改善箇所説明図

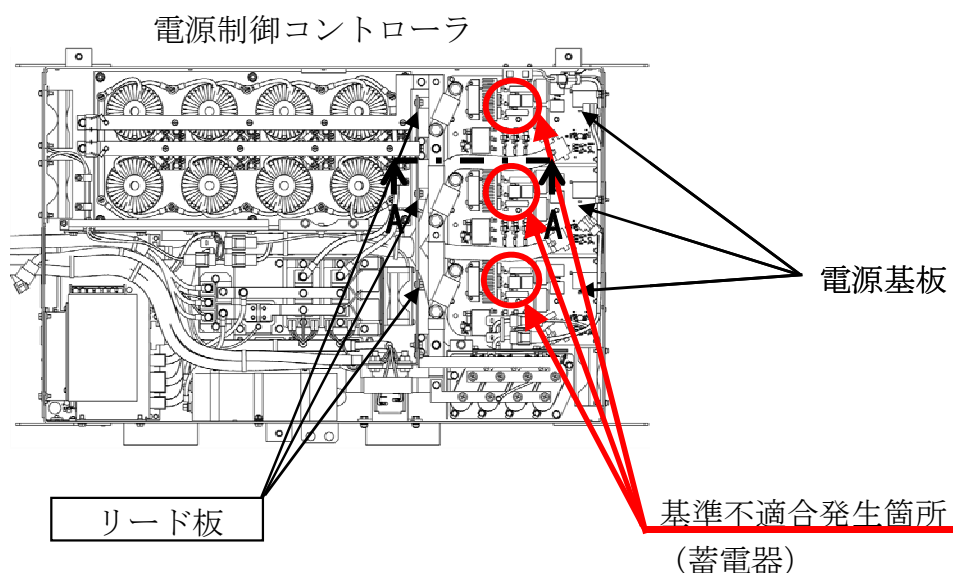
注：□ は交換部品を示す。

電源制御コントローラにおいて、電源基板とリード板との組付けが不適切なため、接続部が接触不良により発熱する場合がある。そのため、そのまま使用すると、電源制御コントローラの内部部品が溶損し、最悪の場合、走行できなくなるおそれがある。

全車両、リード板を対策品に交換するとともに、交換する際は改善した組付け手順で実施する。

識別

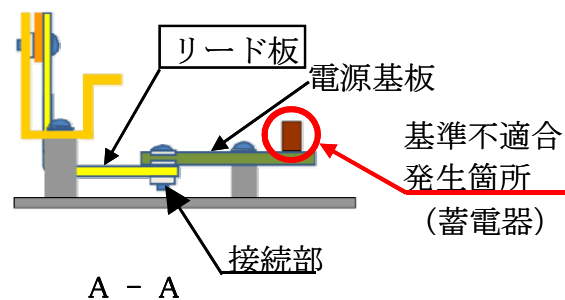
電源制御コントローラカバー上面に黄色ペイントを塗布。

黄色ペイントを塗布
